第3回委員会の委員意見一覧

## 松山市緑町土砂災害対策技術検討委員会

### 第 4 回委員会資料

令和 6 年 12 月 23 日

図-1 2016～2024年の航空レーザー測量差分図

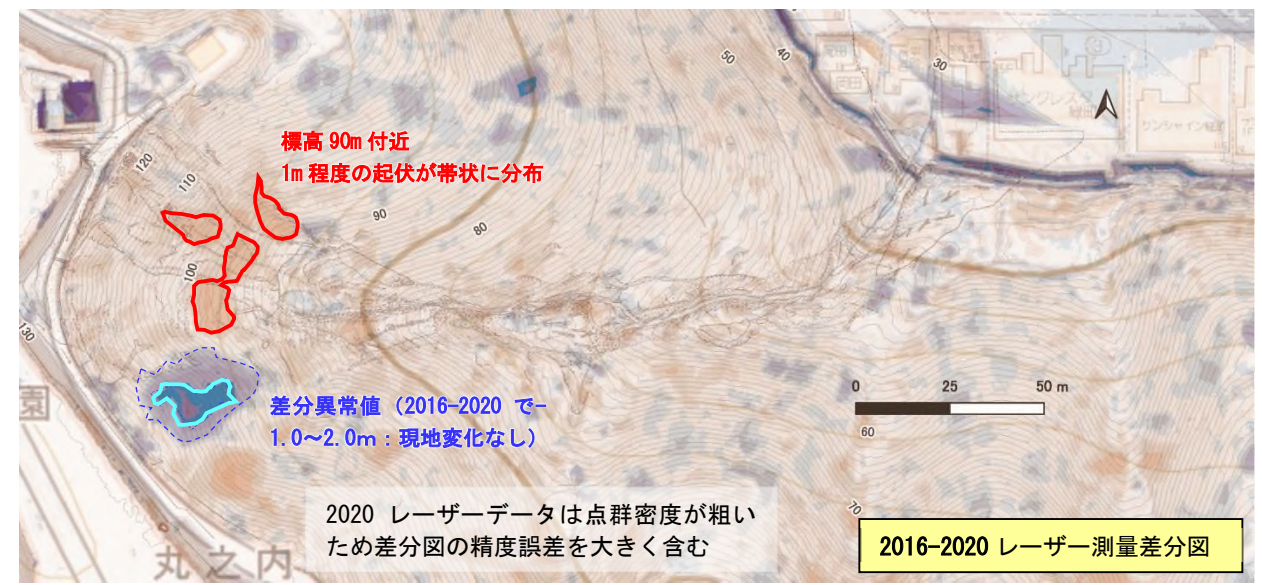
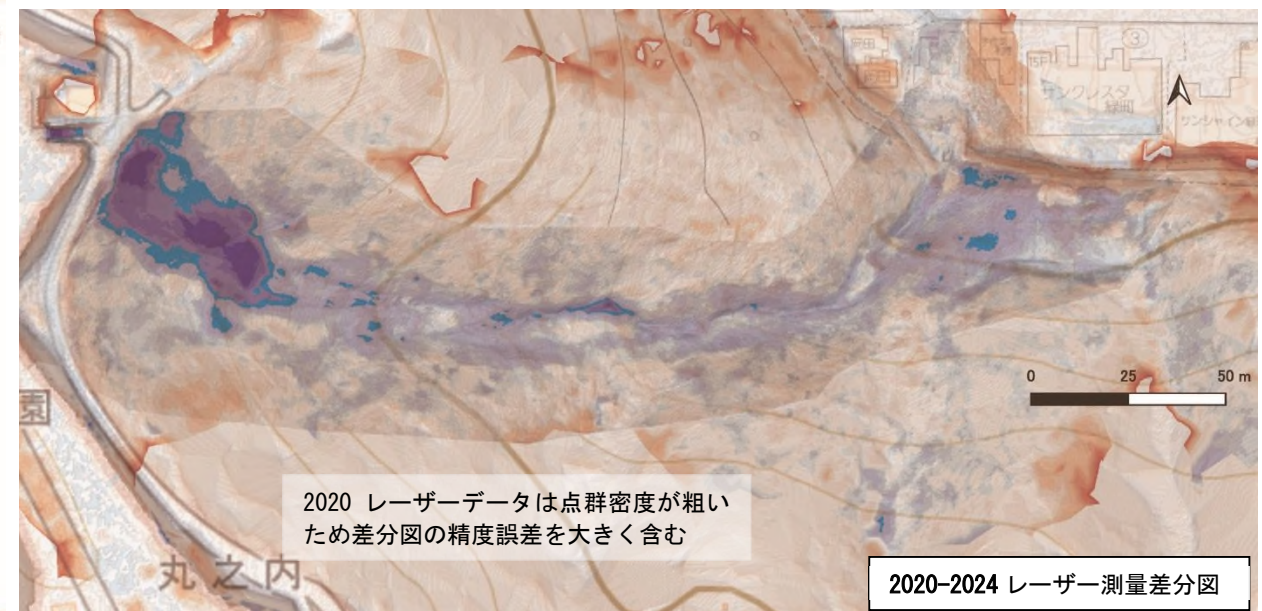
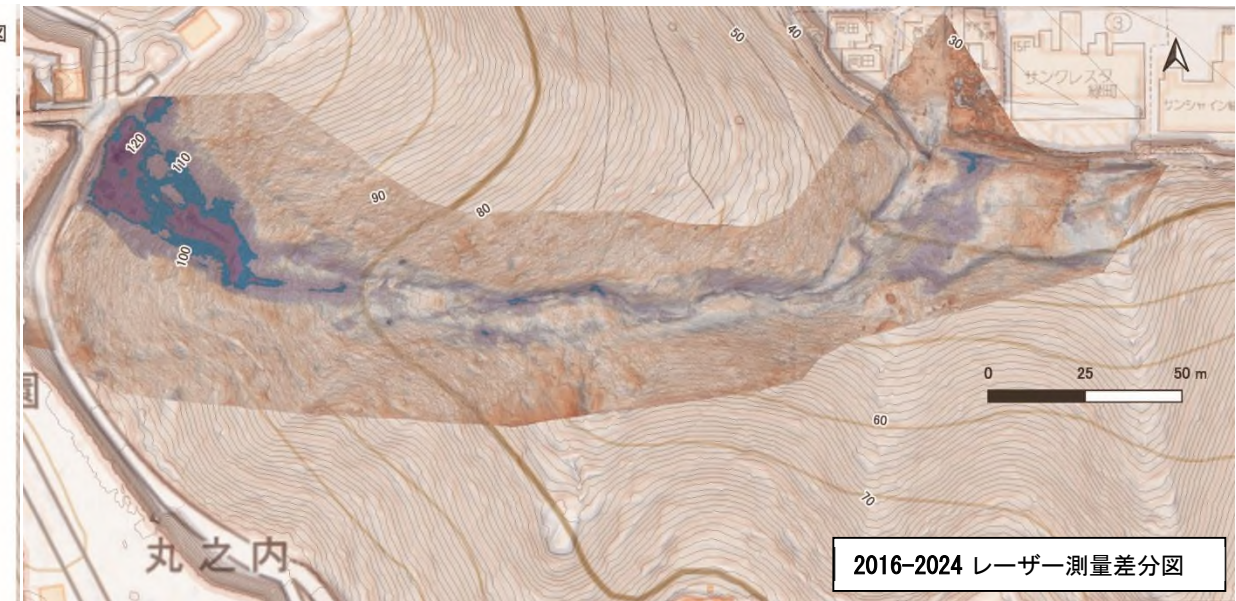
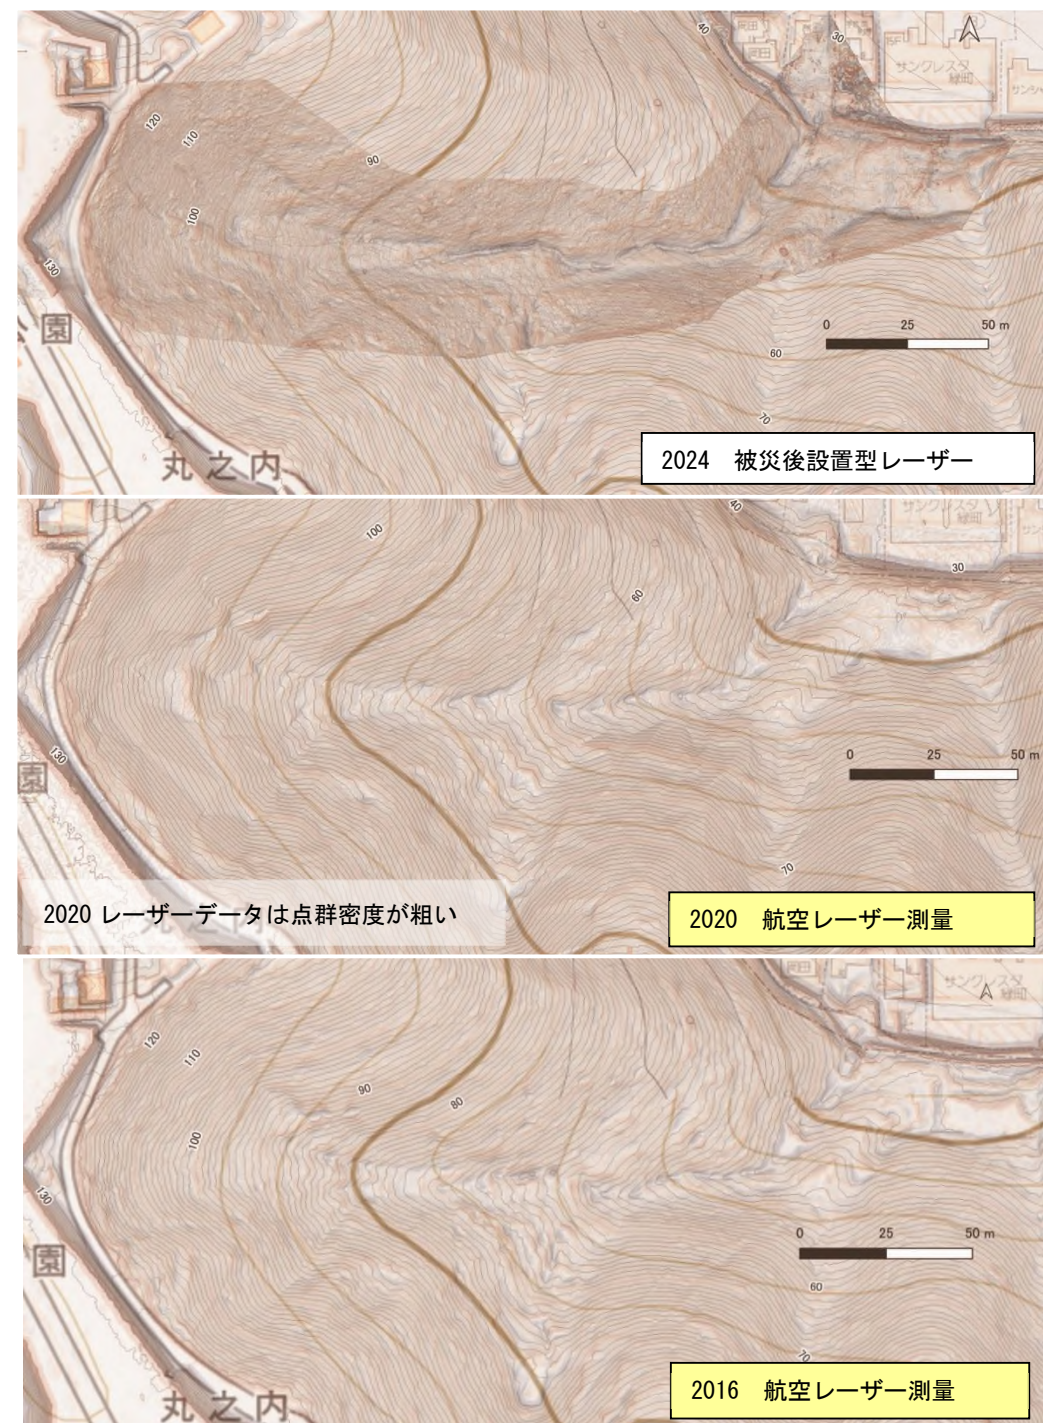
項目	提案者	意見の内容
第4回 検討 資料3	鈴木委員	<ul style="list-style-type: none"> <li>・現地で確認した内容も含め、写真記録を残しておくことが大事であるため、提示できるようにしておくこと。</li> <li>・道路付近の変状記録しかないののことに對して、平成30年豪雨前後のLPの差分の分析をしてはと以前話したが、分析されているようであれば結果を示してもらいたい。精度がよくないかもしれないが、記録として残しておくことは重要ではないか。</li> </ul>
	森脇委員長	<ul style="list-style-type: none"> <li>・検討段階において、LPの差分を比較すると、斜面変形が生じた範囲において、膨らんでいる結果となっている一方で、そのすぐ近くで3mほど削られている結果であったことから、精度の関係で本日の資料に含まれていないと認識している。</li> </ul>
第4回 検討 資料5	森脇委員長	<ul style="list-style-type: none"> <li>・今回の土砂崩壊において、上流部上部の斜面のどのあたりが不安定化しやすい場所であるのかを安全率を用いて試算している資料である。注目する点は、地下水位の条件により、最上部より、末端部の安全率が小さくなる場合があるという点であり、次回の第4回の委員会で浸透流解析結果を踏まえた検討結果が示されることでよいか。</li> </ul>
	森脇委員長	<ul style="list-style-type: none"> <li>・斜面変形は、7月12日以前から道路にクラックが発生するなど、少しずつ変状が見られた現象であり、その斜面変形に緊急車両用道路がどのように影響したのかを、パターンを変えて安全率を比較し、どうであったかを検証したものと理解している。</li> <li>・P7の円弧すべりの検討については、斜面変形に緊急車両用道路がどのように影響したのかを検討した結果である。切り株の移動と結び付けて、円弧すべりを想定することの適否の議論はできないと考えている。</li> <li>・円弧の範囲や土質定数をいくつか、パターンを変えた検討を行うことで、総じて道路影響がどうであったかが示されている。今後、浸透流解析の結果が加味されることで、もう少し考察が深まるのではないかと考えている。</li> </ul>

後述する理由により、過去のLPデータの取得目的の違いによる誤差が大きく、2016-2020の差分解析による上記検討は難しいと判断した。

→図-1右下の2016-2020差分図で、1m程度の起伏が標高90m付近（赤破線範囲）で確認される。この差分1mは、上記よりデータ誤差範囲内の可能性が高い。
